協力工場 不良品連絡書

仕様番号	PMMR8631-52
品名	Jタイプ [°] ナイプ [*] タンシ
金型番号	A7353
ロットNo	15.08.06.5.0004
連絡受理日	2015/08/20 11:19:37
対象数量	70,000

PMMR8631-52 絞り内側先端焼けについて

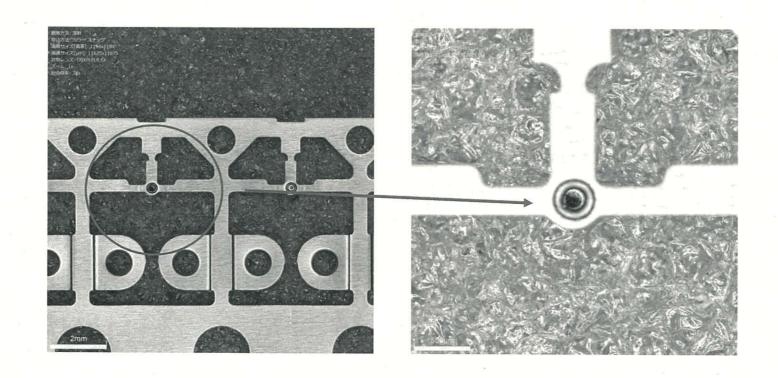
不良内容 提出サンプルに絞り円筒内 部に青色変色あり。

■内容:絞り内部先端が青色に見える

- ①表面観察・元素分析の結果、青色部に異物や腐食生成物の付着はなく、 焼けた粒子の粗い状態もありませんでした。
- ②元素分析の結果、青色部からもNi元素が検出されることからNiめっきが 析出していると判断致します。
- ③上記の結果から、絞り部内側に極少量のNiめっき液が入った場合に被膜が 形成されようとしますが、液が僅かな為に極々薄いめっき被膜しか形成さ れず青く見える状態になってしまったと判断致します。
- ⑤分析の結果から焼け・異物付着・腐食等の異常とは違う為、絞り外側表面に 影響が及ぶ事はないと判断致します。
- ⑥現状は処理液が絞り内側の中に入る場合と入らいない場合があり、入る場合でも液量に差がある状態です。 絞り内側に処理液を常に入り込ませる方法がなく、外観を一定にする事が非常に難しい状況ですので、絞り内側につきましては今まで通り不問として頂きたくお願い申し上げます。

PMMR8631-04(6/2加工)

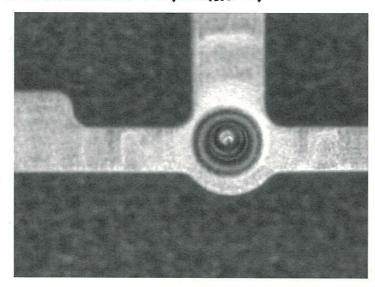
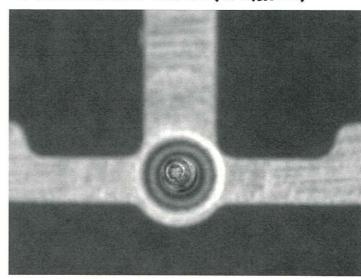
2015年6月からの弊社キープサンプルを確認しました。

【結果】2015年6月から同様の色調が発生しておりましたが、絞り内側 のみでその他の部分に外観異常はありませんでした。

分析結果①

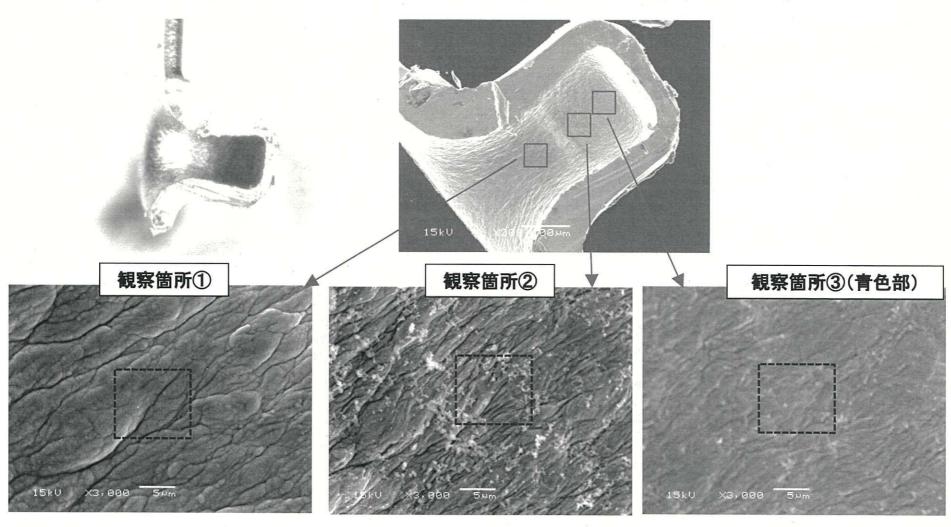
対象ロットのサンプルについて、絞り内側の表面をSEMで観察しました。

青色部分の表面は、有機物の付着物はなく粒子が粗く焼けているような事もありませんでした。
